Huoltoonkutsu, SI TECH puvuntäyttöletku

Elokuu 2006 - helmikuu 2009 välillä valmistettujen SI TECH täyttöletkujen virtauksen rajoitin tulee poistaa. Kyseisenä aikana valmistettujen letkujen virtauksen rajoitin saattaa irrota paikoiltaan ja mahdollisesti aiheuttaa ongelmia ilman virtauksessa.

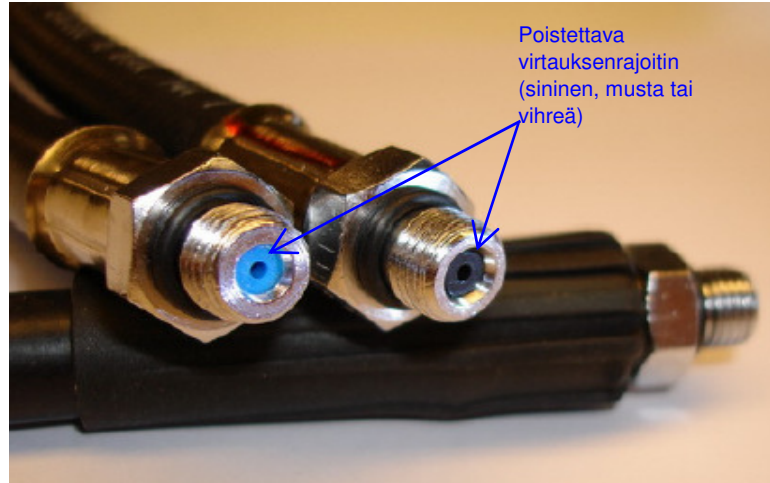
* Jos kyllä, tarkista onko virtauksenrajoitin paikallaan (musta tai sininen muovirinkula letkun alentajan päässä).

Jos letkusi kuuluu huoltoonkutsun piiriin eikä siinä näy virtauksenrajoitinta, on olemassa riski että tuo muovirinkula on päässyt alentajan sisään.

Poista virtauksen rajoitin

- ruuvaa pieni ruuvi virtauksen rajoittimeen ja vedä ruuvi pihdeillä ulos jolloin virtauksen rajoitin tulee mukana, tai
- me voimme myös poistaa tuon osan jos tulet käymään tai toimitat letkun meille.
